ZP.272.16.2019

ODPOWIEDŹ NA PYTANIA I WNIOSKI DO SIWZ

W związku z pytaniami Wykonawcy, wniesionymi w postępowaniu o udzielenie zamówienia publicznego, prowadzonym w trybie przetargu nieograniczonego pn.: Budowa Specjalnego Ośrodka Szkolno-Wychowawczego Pruszków ul. Wapienna zgodnie z art. 38 ust. 1 i ust. 2 ustawy z dnia 29 stycznia 2004 r. - Prawo zamówień publicznych (Dz. U. z 2018 r. poz. 1986, 2215 oraz 2019 r. poz.53 i 730) Zamawiający udziela odpowiedzi.

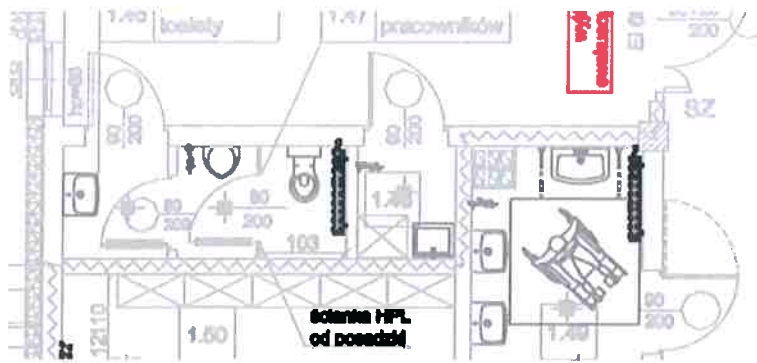
9. Ponawiamy prośbę o przedstawienie kompletnego projektu centralnego ogrzewania i ciepła technologicznego wraz z rozwinięciami.

8	02.07.2019	Instalacje CO	Prosimy o przedstawienie projektów na instalację centralnego ogrzewania	Udostępniono w uzupełnieniu
---	------------	---------------	---	-----------------------------

Obecny projekt nie wskazuje rodzaju grzejników oraz nie istnieją doprowadzenia przewodów do części z nich, ponadto brak jest średnic przewodów. Projekt rozmija się z przedmiarem Zamawiającego.

Prosimy o przedstawienie projektu, na podstawie którego będzie możliwe sporządzenie przedmiaru. Przedmiar sporządzony przez Zamawiającego zakłada około 100 grzejników, projekt około 300.

Jeden z wielu przykładów braku doprowadzonej instalacji oraz wielkości grzejników:

Odpowiedź: Zgodnie z pkt. 4 opisu proj. wykonawczego: Za kompletne opracowanie stanowiące podstawę wyceny należy przyjąć wszystko co zostało narysowane, opisane, objęte specyfikacją oraz nieujęte, a konieczne według Oferenta do prawidłowego wykonania instalacji oraz prawidłowego funkcjonowania obiektu. Rysunki i część opisowa są częściami dokumentacji wzajemnie uzupełniającymi się. Wszystkie elementy ujęte w części opisowej, a nie pokazane na rysunkach oraz pokazane na rysunkach, a nie ujęte w części opisowej, winny być traktowane, jakby były ujęte w obu.

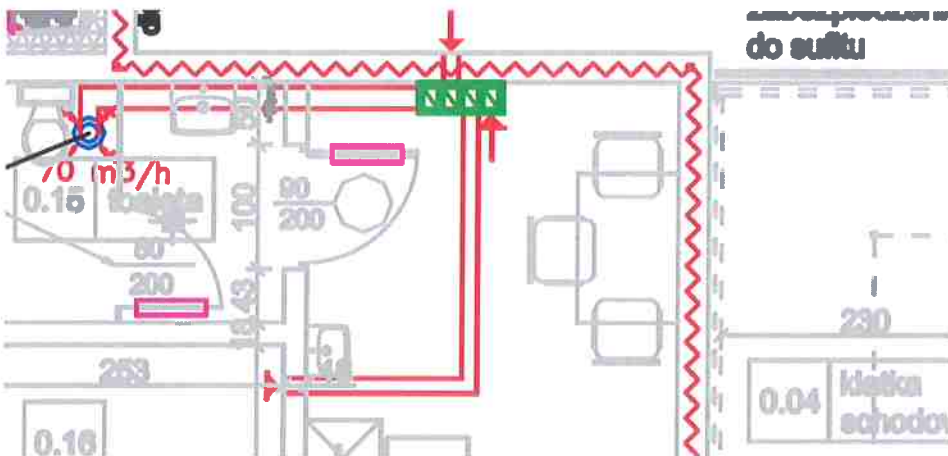
14	02.07.2019	Instalacja wentylacji	Prosimy o uzupełnienie brakujących informacji w projekcie wentylacji - przekroje kanałów oraz rzędne.	informacje dla potrzeb wyceny są zawarte w projekcie i przedmiarach br. Sanitarnej
----	------------	-----------------------	---	--

Projekt nie zawiera przekrojów kanałów oraz rzędnych.

Prosimy zatem o potwierdzenie, że przedmiar stanowi podstawę wyceny.

Odpowiedź: Ilości i parametry określone w przedmiarach stanowią podstawę wyceny.

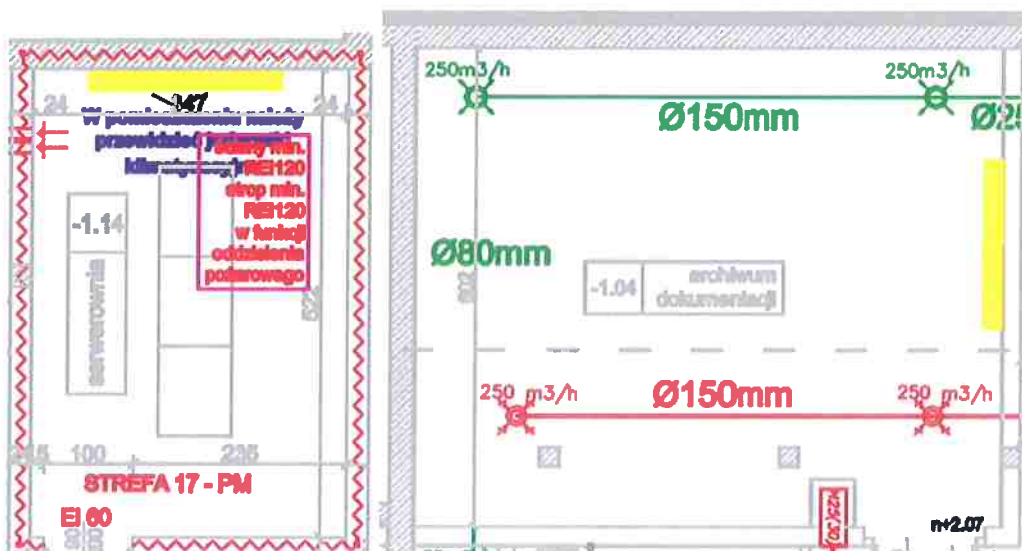
7. Dotyczy klimatyzacji pom. archiwum i serwerowni: Zgodnie z opisem technicznym branża sanitarna str. 40: 'Klimatyzatory ścienne zaprojektowano w pomieszczeniu serwerowni oraz pomieszczeniu archiwum. Agregaty współpracujące z jednostkami wewnętrznymi umieścić na dachu budynku.'; natomiast zgodnie z 'przedmiar etap I' poz. 142 i 243 d.1.7 należy wycenić cztery klimatyzatory ścienne i jedną jednostkę zewnętrzną – agregat . W związku z rozbieżnościami, prosimy o wyjaśnienie, jakie i ile urządzeń należy wycenić.

Prosimy o wskazanie gdzie na poniższych rzutach znajdują się po dwie jednostki w jednym pomieszczeniu:

Pomieszczenie 1 :

Pomieszczenie 2:

Odpowiedź: **Odpowiedź:** Przedmiar i rzuty są prawidłowe, na rys. widnieją po dwa klimatyzatory na pomieszczenie. Jeden agregat na dachu.

Odpowiedź: Proszę o sprawdzenie pliku w formacie dwg gdzie jest to bardziej widoczne. Proszę uwzględnić w wycenie po dwa klimatyzatory na pomieszczenie.

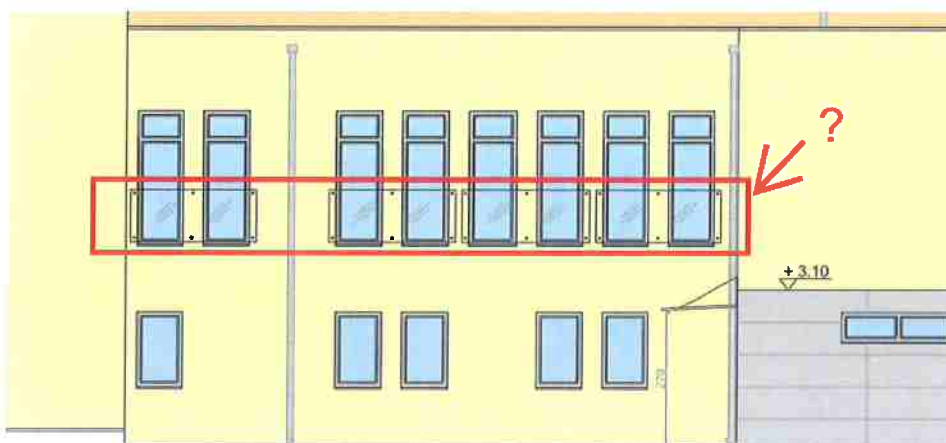
Ponawiamy prośbę o udostępnienie dokumentacji. Wypowiedzenie umowy nie jest równoważne z likwidacją przyłącza. Należy wykonać projekt uwzględniający jego likwidację oraz uzgodnić z gestorem sieci, który przeprowadzi kontrolowane spuszczenie gazu z instalacji i skrzynek redukcyjno pomiarowych. Przedstawiona dokumentacja nie wskazuje głębokości przewodów oraz tras istniejącego przyłącza gazu.

Odpowiedź: Trasa instalacji zewnętrznej gazu do likwidacji jest przedstawiona na planie sytuacyjnym.

Do wyceny należy przyjąć demontaż rurociągu o średnicy 40mm w ilości 83,80 m oraz rurociągu o średnicy 25mm w ilości 18,43m. Zagłębienie przewodu 1,00m.

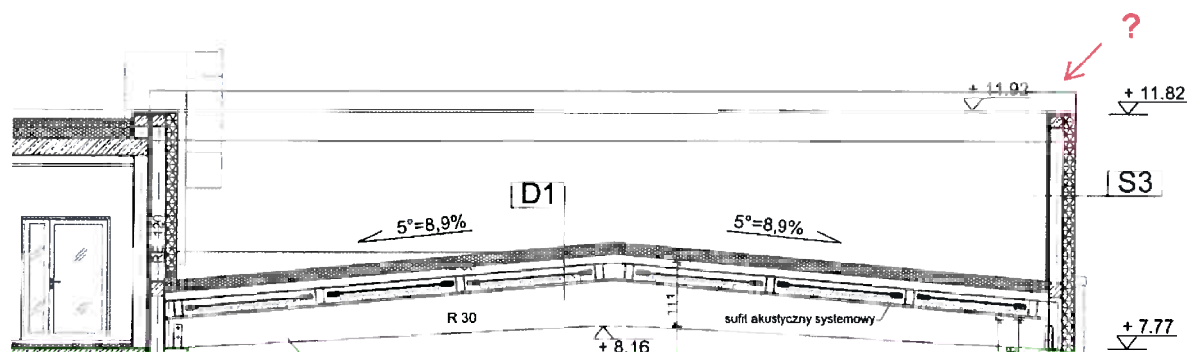
28. Prosimy o informację co oznaczają linie zaznaczone na przekroju poniżej. Czy jest to konstrukcja wsporcza do atyki?

Odpowiedź: Zgodnie z rzutem dachu jest to wierzch ściany atykowej (obróbka blacharska) okalającej dach sali sportowej.
